改善箇所説明図①

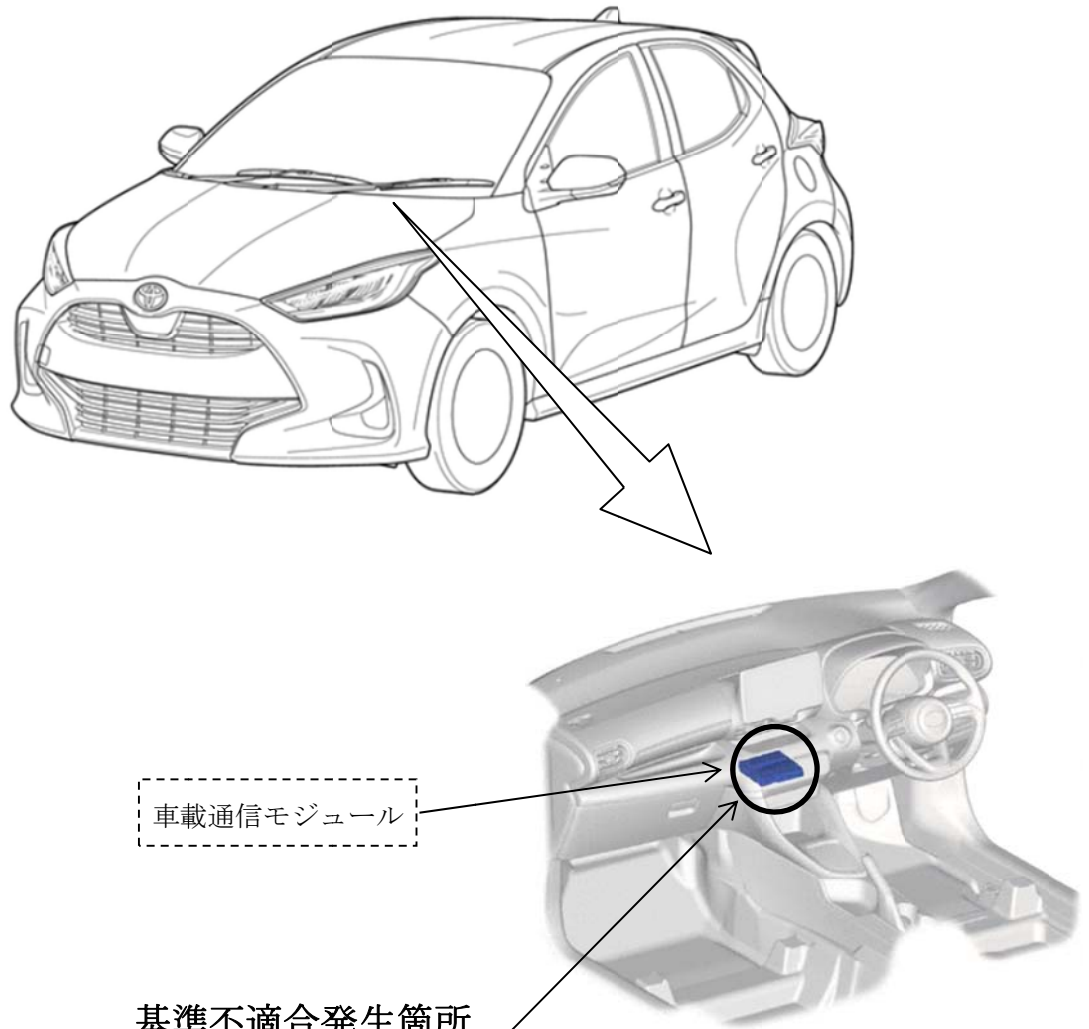
緊急通報装置において、車載通信モジュールの制御プログラムが不適切なため、音声データと通信データ間の相互変換ができない場合がある。そのため、緊急時に音声通話ができず、保安基準第43条の8（事故自動緊急通報装置の基準）に適合しない。

全車両、車載通信モジュールの制御プログラムを対策仕様に修正する。

改善箇所説明図②

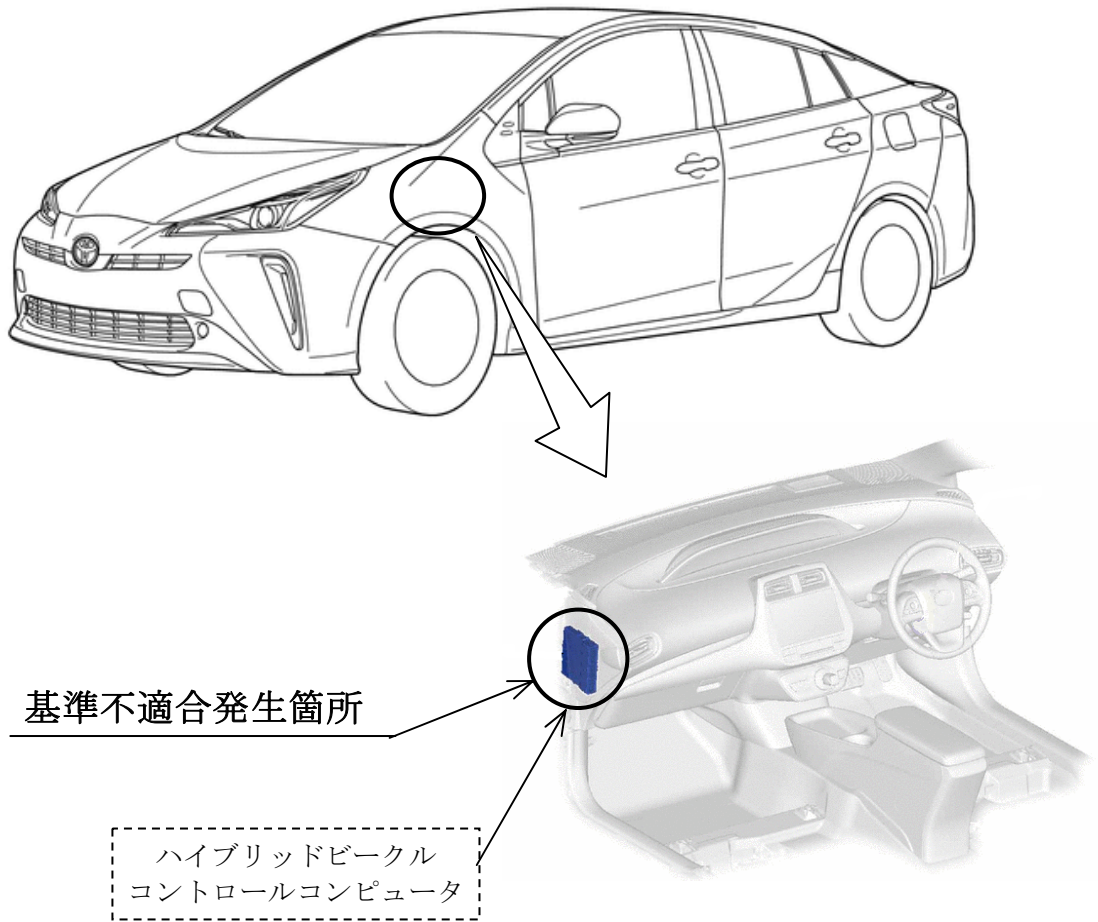
ハイブリッドシステムにおいて、制御プログラムが不適切なため、シフトレンジに関する演算の途中でシフトの切替え操作が行われると、異常と誤検出する場合がある。そのため、警告灯が点灯して、ハイブリッドシステムが停止し、走行不能となるおそれがある。

全車両、ハイブリッドビークルコントロールコンピュータの制御プログラムを対策仕様に修正する。

改善箇所説明図③

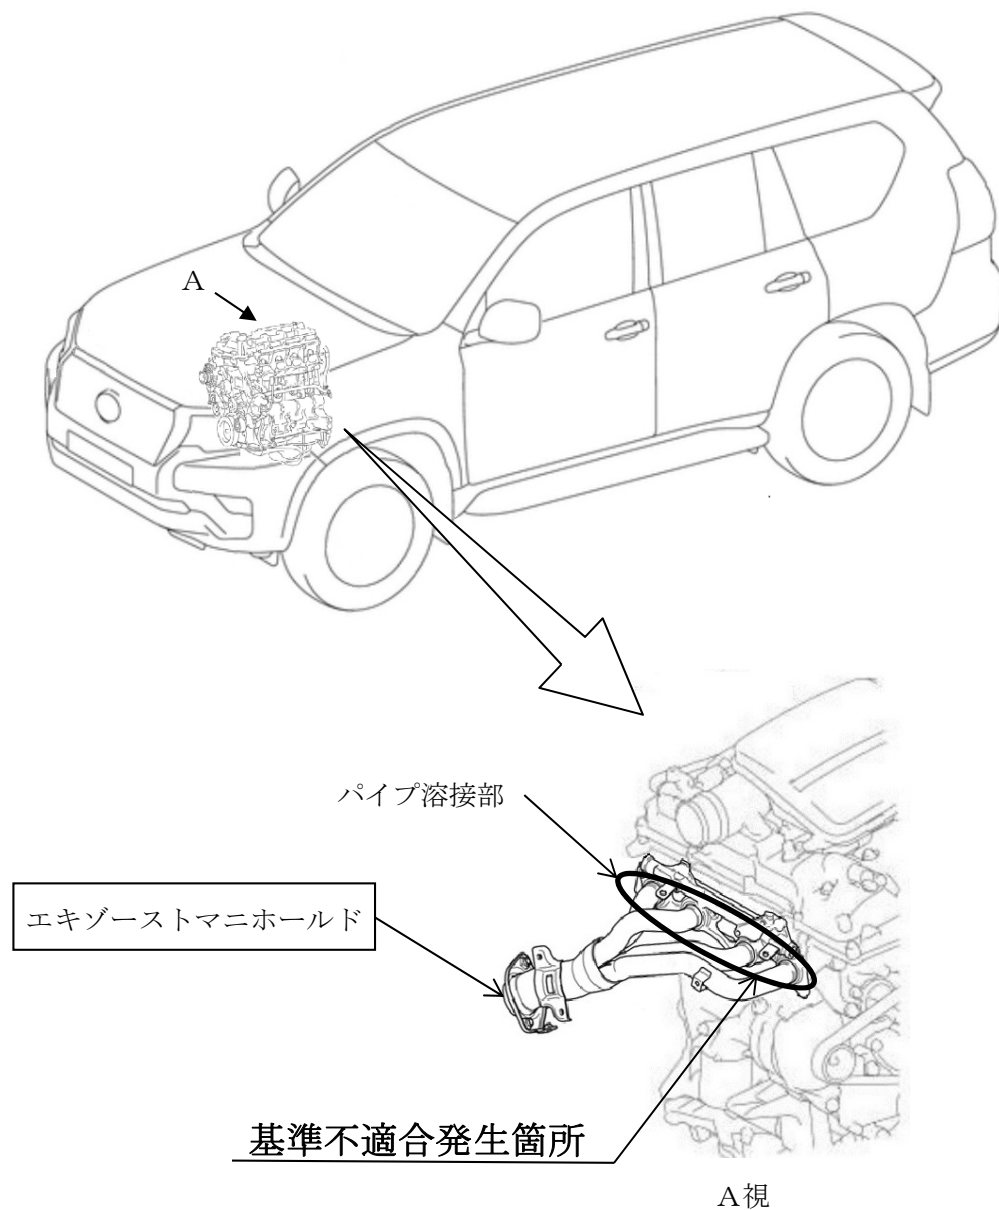
ガソリンエンジンのエキゾーストマニホールドにおいて、パイプの溶接条件変更時の強度検討が不十分なため、冷熱の繰返しや振動等により当該溶接部に亀裂が生じるものがある。そのため、登坂路走行等の高回転時に排出ガスが漏れ基準値を満足しなくなるおそれがある。

全車両、エキゾーストマニホールドを良品と交換する。
